Oggetto

Quadro di comando TS 970 - Alimentatore switching al posto del trasformatore

2 Confronto delle varianti TS 970

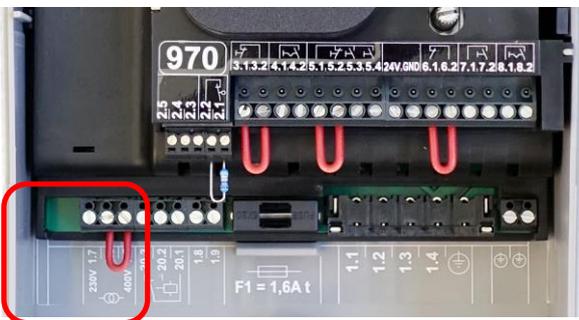
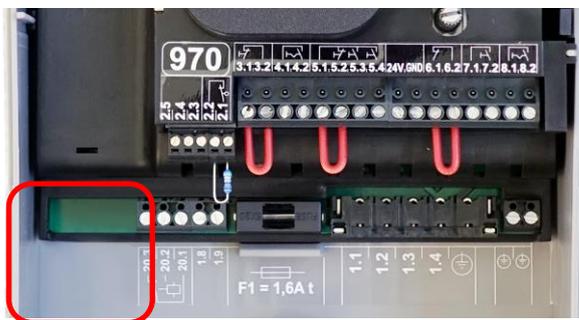
Il quadro di comando TS 970 (1) verrà prodotto dal 05/2022 in parte anche con un alimentatore switching invece che con un trasformatore per garantire la consegna. Le funzionalità del quadro di comando rimangono invariate. Il maneggiamento e l'etichettatura del quadro di comando presentano differenze minime ⇒ 2.

<ul style="list-style-type: none">La commutazione da 3 x 400 V a 1 x 230 V / 3 x 230 V avviene tramite ponticello.Il quadro di comando ha un morsetto con un ponticello inserito e un'etichetta corrispondente.	<ul style="list-style-type: none">La commutazione da 3 x 400 V a 1 x 230 V / 3 x 230 V avviene automaticamente.Il quadro di comando non ha morsetti né etichette.
